嘉 磐 惠 文

樓 J 戶

# 客戶工程變更單

**J戶 建築平面圖(套上層樑)**

J戶 冷氣套管及排水位置示意圖(套上層樑)

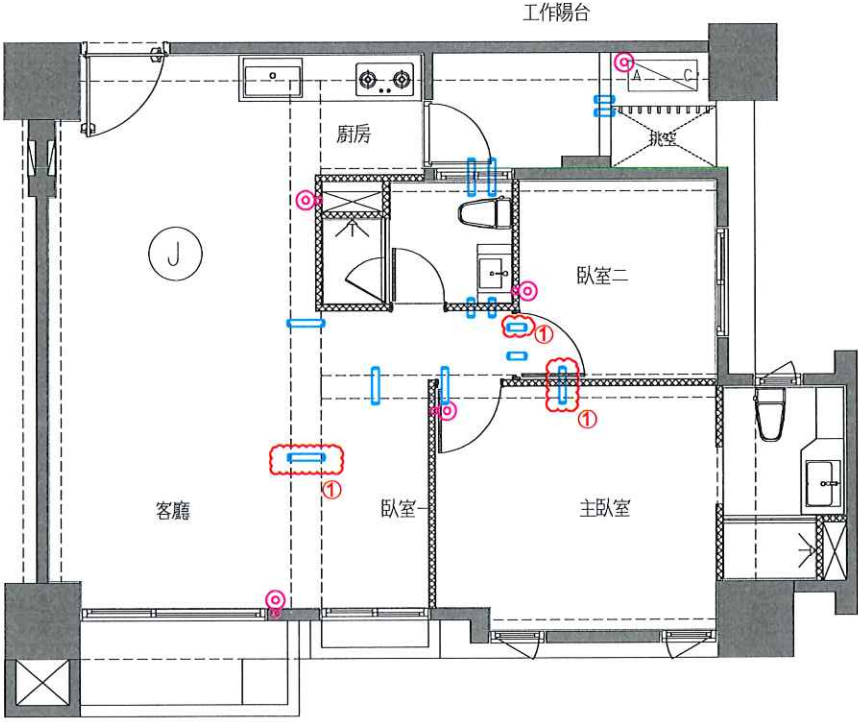
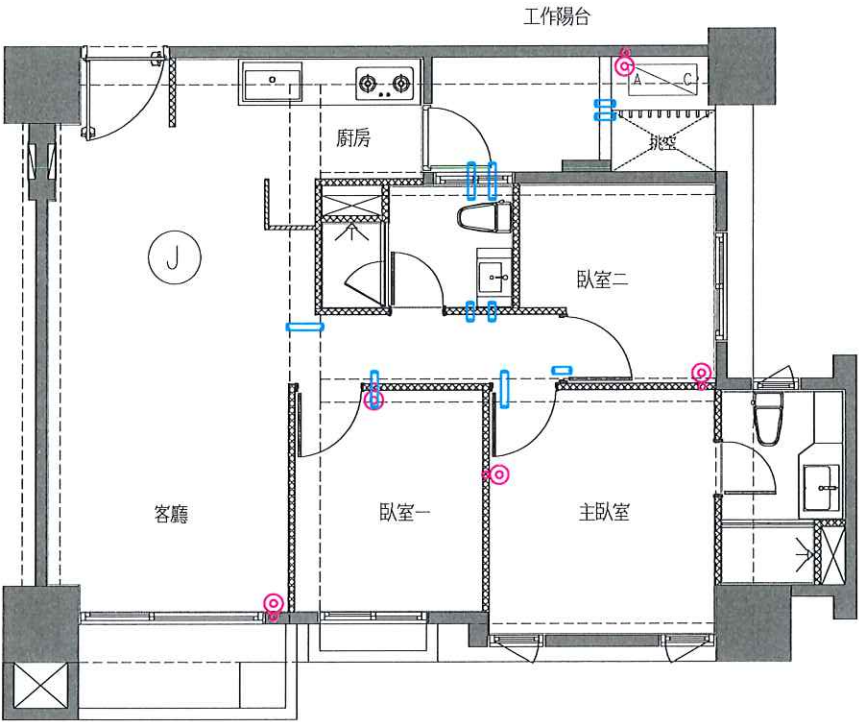
1. 套管追加x3
- 2.
- 3.
- 4.
